# Appui aux administrations Avis sur la remontée des eaux dans la Carrière du Fût à Cametours (50)

BRGM/RP-60485-FR

Novembre 2011

**Demandeur :** DREAL Basse Normandie

Illustration 3 : Extrait de la carte topographique et estimation du bassin versant du ruisseau Vaux de la Poterie proposé dans le rapport ENCEM (source rapport ENCEM de février 2011, p. 34).

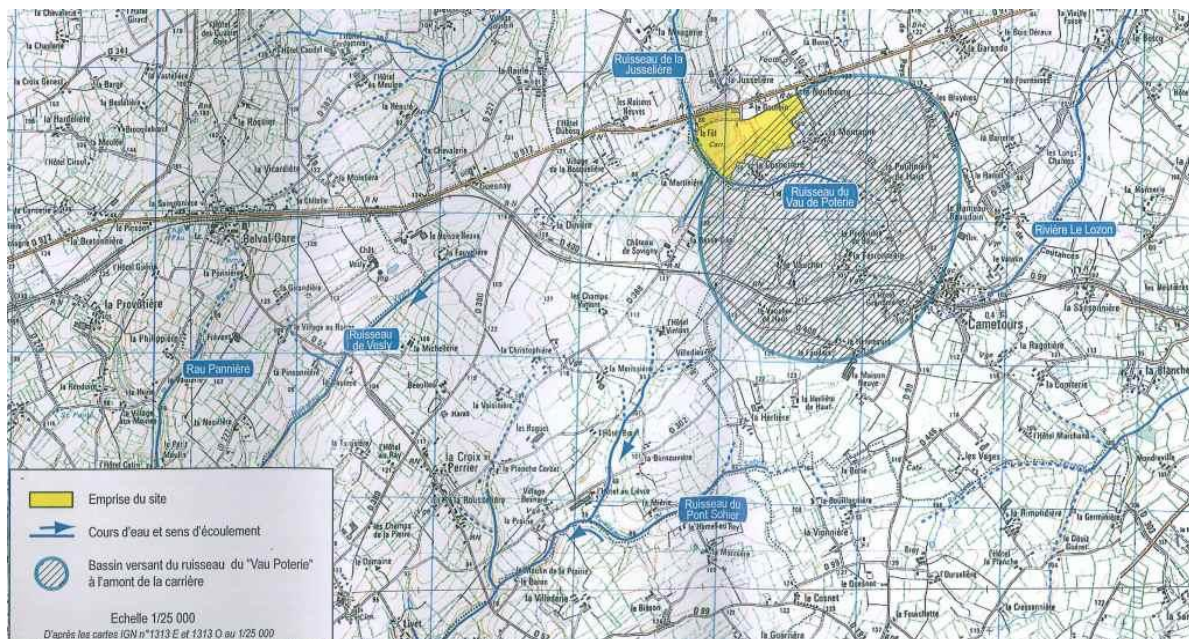
En observant l'extrait de carte topographique fournie dans le rapport ENCEM (Illustration 3), il est à noter que 8 ruisseaux minimum prennent leur source sur une zone de 2,5 km par 2,5 km environ au niveau de la zone d'étude et dans sa périphérie sud (estimations BRGM). Ceci correspond à la description de fonctionnement hydrogéologique d'un aquifère de socle présenté en page 11 du présent avis (Lachassagne et WYNS 2001).

Illustration 5 : Données sur les eaux d'exhaure (source rapport ENCEM de février 2011, p. 100)

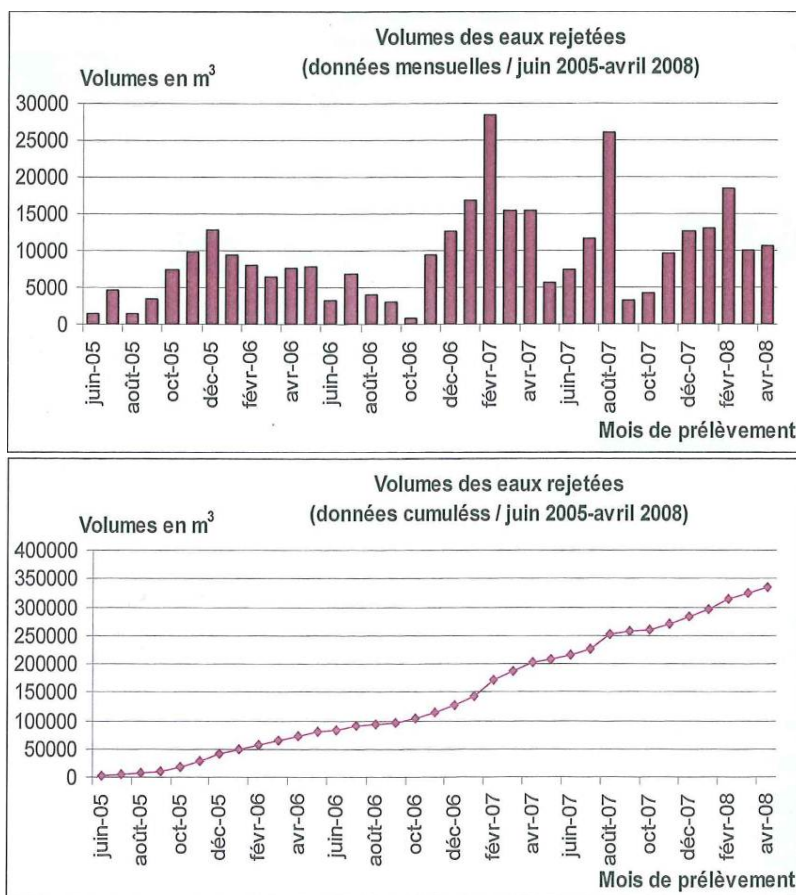
- Les précipitations mesurées à Coutances (Illustration 2) concernent la période 1991 – 2003. Pourquoi a-t-il été fait le choix d'utiliser ces mesures et non celles correspondant à la période 2005 – 2008, ce qui aurait permis de fournir des informations bien plus précises ?

- Un pic de pompage est relevé en août 2007. La comparaison aux données pluviométriques du mois d'août 2007 permettrait de s'assurer que cette augmentation soudaine du volume d'exhaure correspond bien à la survenue d'orages à cette époque.

- D'après le graphique de l'illustration 5, on remarque une nette augmentation des eaux d'exhaure à partir de la fin de l'année 2006, comparativement aux rejets effectués précédemment depuis juin 2005. Ceci est contraire à l'interprétation présentée dans le rapport, dans laquelle les volumes rejetés sont considérés comme linéaires. Il serait intéressant de corrélérer cette augmentation des volumes d'exhaure à la pluviométrie, afin de vérifier si cette dernière en est bien à l'origine ou si une autre hypothèse devrait être avancée (augmentation des apports par la nappe). Une mise en regard de l'évolution dans le temps de la profondeur de la carrière pourrait également s'avérer intéressante.

- D'après le graphique présentant les volumes cumulés (Illustration 5), on obtient 340 000 m<sup>3</sup> d'eau pompée sur 35 mois. Ceci représente donc 9700 m<sup>3</sup>/mois, soit 13,3 m<sup>3</sup>/h et 116 400 m<sup>3</sup>/an (ce qui est légèrement supérieur aux valeurs indiquées dans le rapport). Cependant, si on considère la seconde partie de la courbe, présentant une augmentation des eaux d'exhaure, on obtient pour la période octobre 2006 – avril 2008 un volume de 240 000 m<sup>3</sup> prélevés en un maximum de temps de 20 mois, soit 12 000 m<sup>3</sup>/mois, 16,4 m<sup>3</sup>/h, et 144 000 m<sup>3</sup>/an. Cette valeur est donc bien supérieure à la valeur calculée dans le rapport ENCEM.

Illustration 6 : Extension actuelle de la zone d'exploitation et surface prévisionnelle.

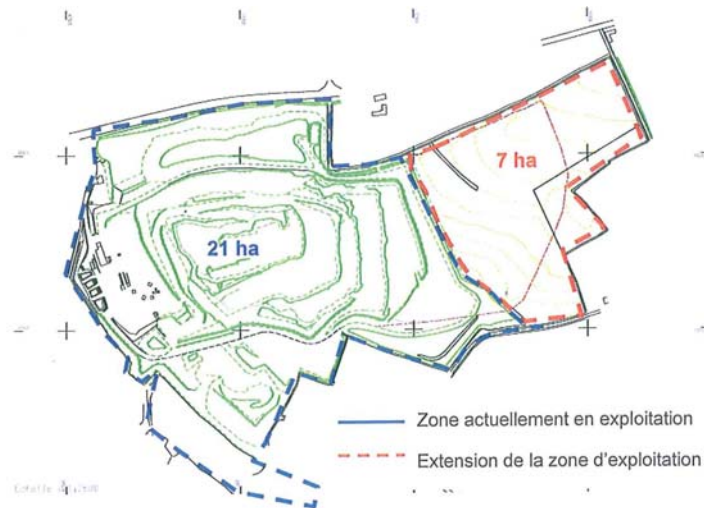
- Une profondeur de 50 m par rapport aux abords du pont de bascule correspondrait à une profondeur maximale d'excavation de +30 m NGF. Cette valeur est inférieure à la profondeur de +34 m NGF présentée au début du rapport d'étude d'impact ;
- On peut se poser la question de la cohérence entre cette donnée de 12,6 ha citée page 307 avec l'augmentation de la surface d'exploitation passant à 28 ha selon les prévisions fournies (page 102 et Illustration 6) ;
- L'estimation du volume de remplissage est tributaire du niveau réel de stabilisation de la remontée de l'eau, or la cote de stabilisation reste indéterminée. Comme indiqué précédemment, la cote de +75 m NGF pourrait sous-estimer le niveau naturel de la nappe au sein de l'aquifère.

La cote finale de la surface du futur plan d'eau est incertaine, ce qui ne permet pas d'évaluer le volume total d'eau qui s'accumulera suite à sa stabilisation. Néanmoins, en supposant que le niveau de l'eau remonte de 4 m de plus (de +75 à +79 m NGF), ceci représenterait un volume complémentaire de 500 000 m<sup>3</sup> environ (en se basant sur une surface de 12,6 ha).
